CU-N・HU-Nシリーズ 仕様変更のご案内

2018年6月8日

株式会社タカチ電機工業 営業部

シャーシ

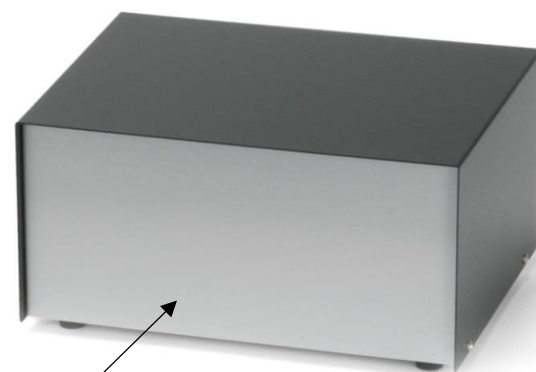
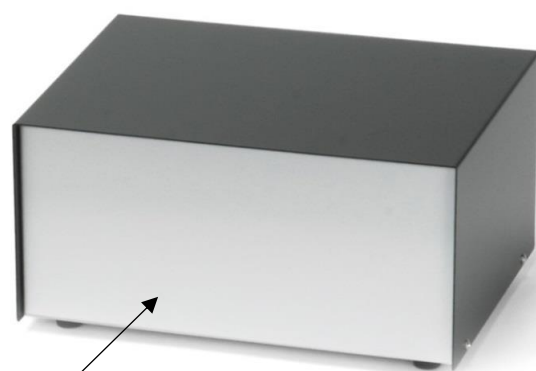
- シャーシがシルバー塗装からメタリックシルバー塗装(裏面導通)に変更になります。
- 内面が導通になりますのでアースやグランドが取り易くなります。
- 塗装表面はやや梨地状となり、金属感と高級感のある仕上がりとなります。
- その他の寸法や仕様に変更はありません。
- 7月2日以降、旧製品在庫が無くなり次第順次切換えになります。
受注状況によって、期日より早く切替になる場合がございます。
- ご不明な点がございましたら下記営業部までお問い合わせ下さい。
